**MESSAGGIO MUNICIPALE NO. 57**

**Approvazione delle modifiche al progetto di realizzazione del Centro sportivo e sociale intercomunale (CSSI)**

**Variante di Progetto**

**Relazione Tecnica**

Comuni di Cugnasco-Gerra e Locarno  
 Nuovo centro sportivo e sociale intercomunale  
 Mappale n. 4501, 4502, 4503 - Locarno  
 Planimetria generale con parti d'opera

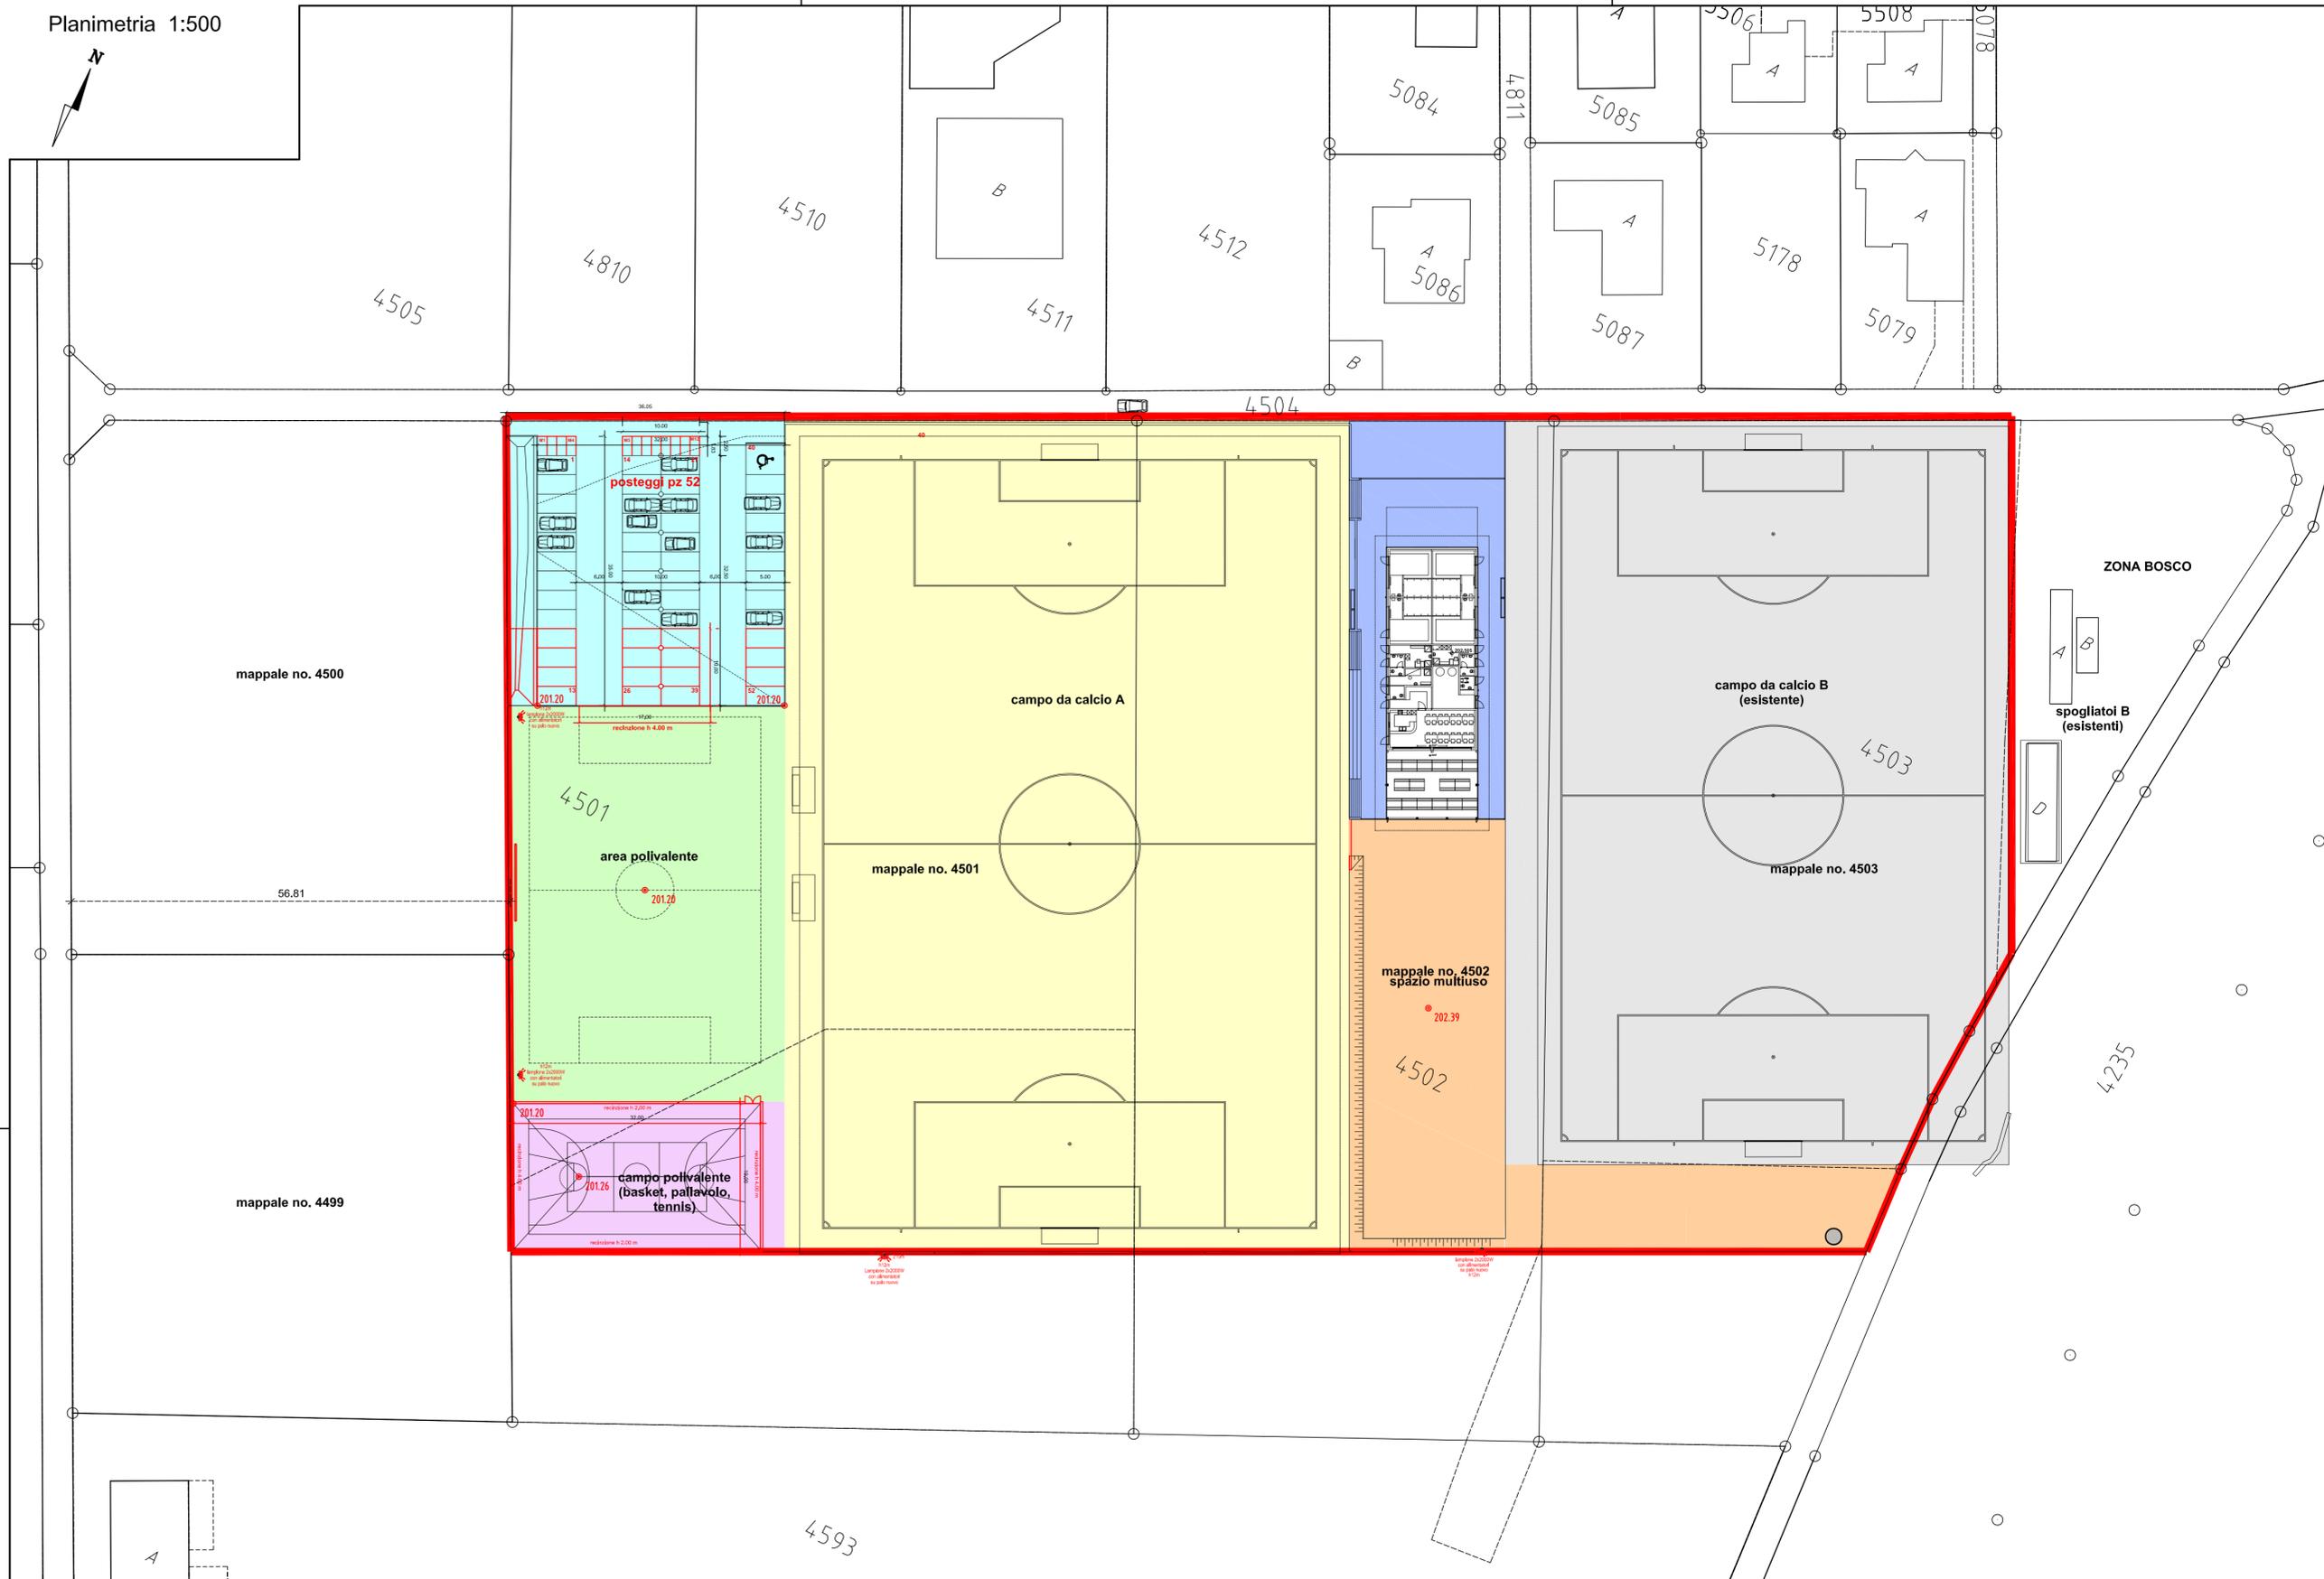
Il posteggio è pertanto stato completato con 12 posteggi per moto posizionati nella prima fila perpendicolarmente al sedime stradale.

Il numero di posti auto e la disposizione è stata rivista; con la realizzazione di 52 stalli per la sosta.

I nuovi parcheggi in sintonia con quanto licenziato verranno eseguiti in grigliati erbosi mentre, il posto auto per disabili, così come le zone per i motocicli verranno realizzati come le vie di circolazione in asfalto.

Anche la dimensione del bacino di ritenzione/infiltrazione è stata aumentata, con le medesime caratteristiche, in funzione della nuova distribuzione planimetrica.

Si è quindi deciso di alzare (+ 0.70 m) la quota dell'area polivalente (201.20 m s. m.), portando, questo spazio di passaggio, alla medesima quota del parcheggio e del campo polivalente che lo racchiudono.

Medesimo ragionamento è stato fatto per lo spazio multiuso (202.39 m s. m.) la cui quota è stata innalzata (+ 1.20 m) a quella dell'edificio spogliato/ristorante, creando un ampio spazio esterno facilmente fruibile per l'aggregazione e il ritrovo.

Per garantire la sicurezza degli spazi attigui, il campo polivalente è stato dotato su tutto il perimetro di una recinzione: alta 4 m sul lato corto e 2 m sul lato lungo, con cancello verso l'area polivalente.

La protezione delle auto sul retro dell'area polivalente, verrà garantita anch'essa con una recinzione parziale (17 m) alta 4 m.

Per l'illuminazione degli spazi accessori si è pensato di riposizionare gli attuali corpi illuminanti installandoli su nuovi piani in metallo.

Edificio - Pianta

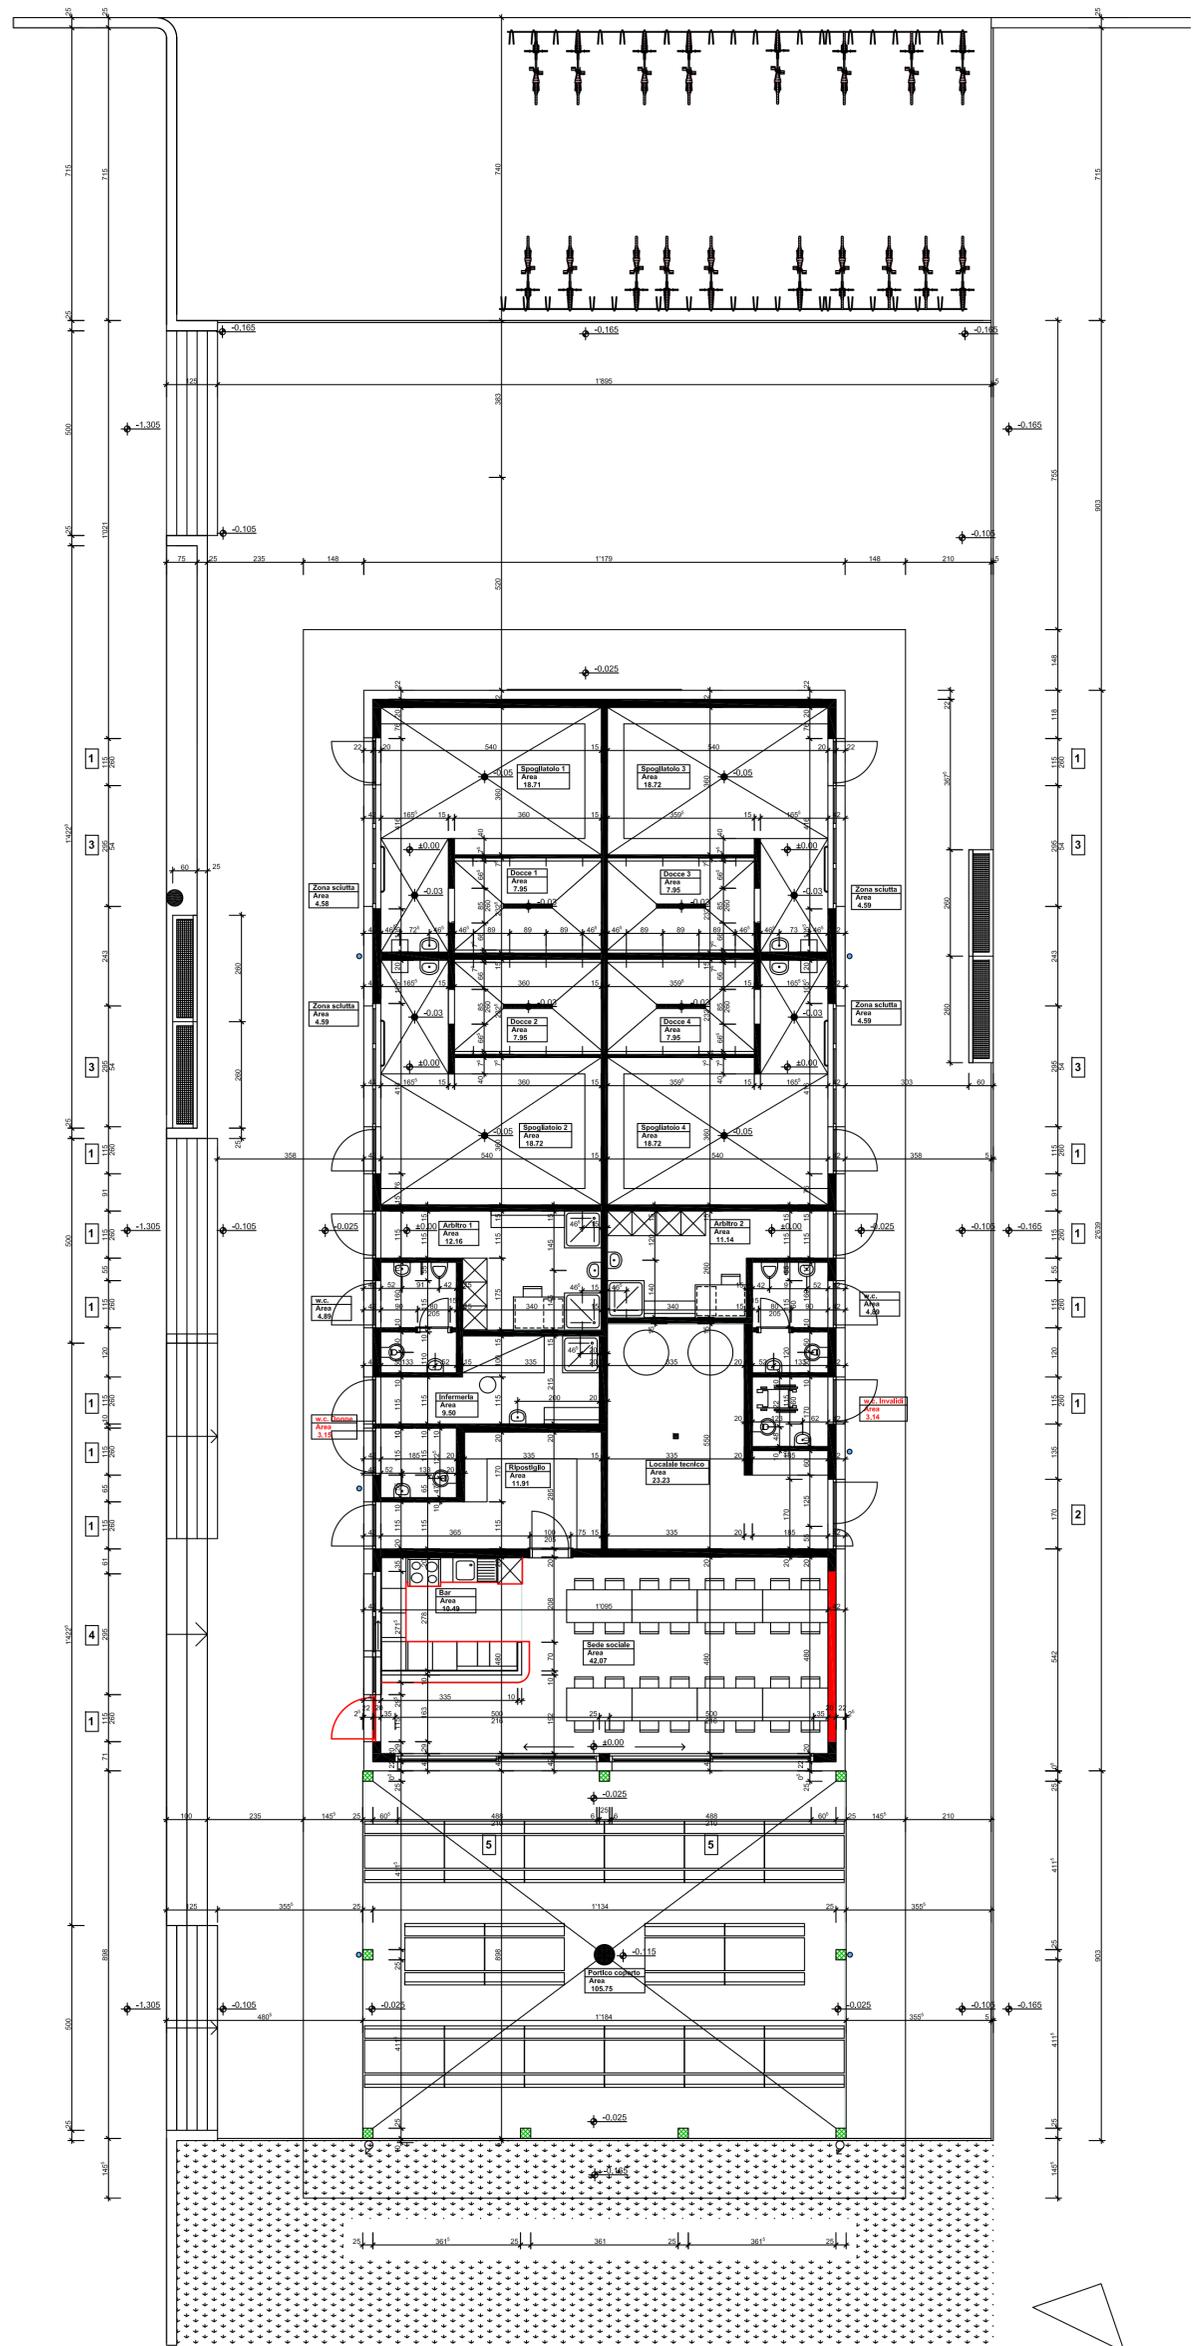
A livello di spazi interni, nel locale "sede sociale e bar" è stata eliminata la vetrata sulla facciata est, la disposizione del bar è stata girata e l'entrata è stata spostata sulla facciata ovest.

Nella precedente domanda erano previsti due servizi in comune per donne ed invalidi, è stato eseguito un servizio donne e un servizio invalidi separati.

Edificio - Facciate nord e ovest

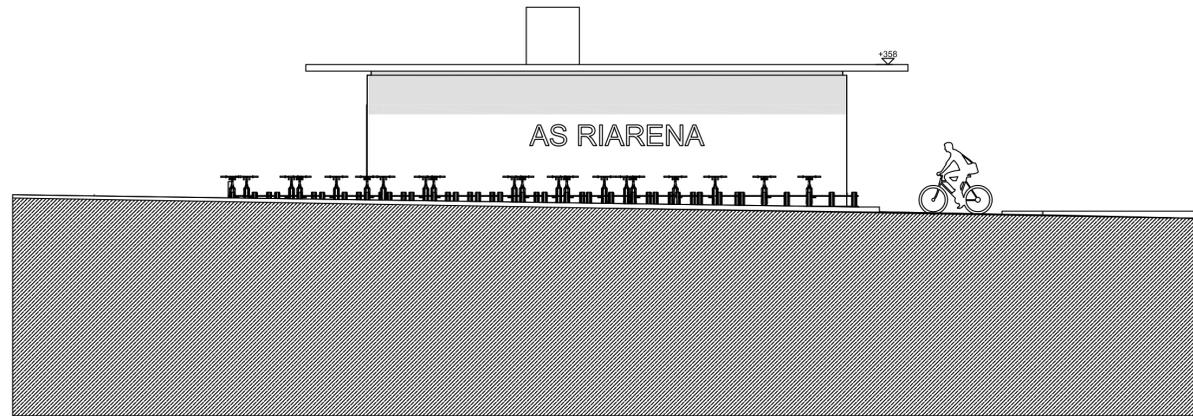
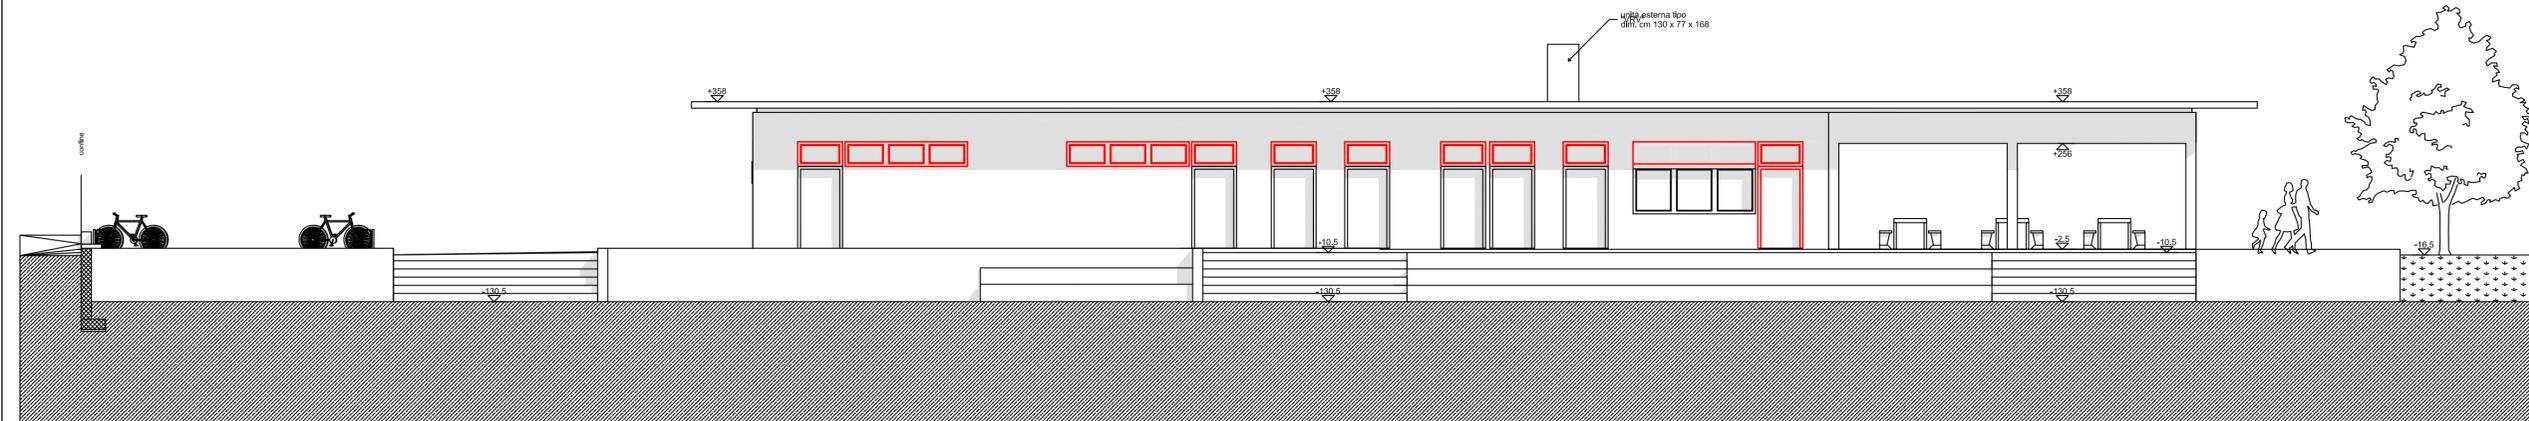
A livello di facciate, sono state cambiate la disposizione delle finestre sulle facciate ovest ed est.
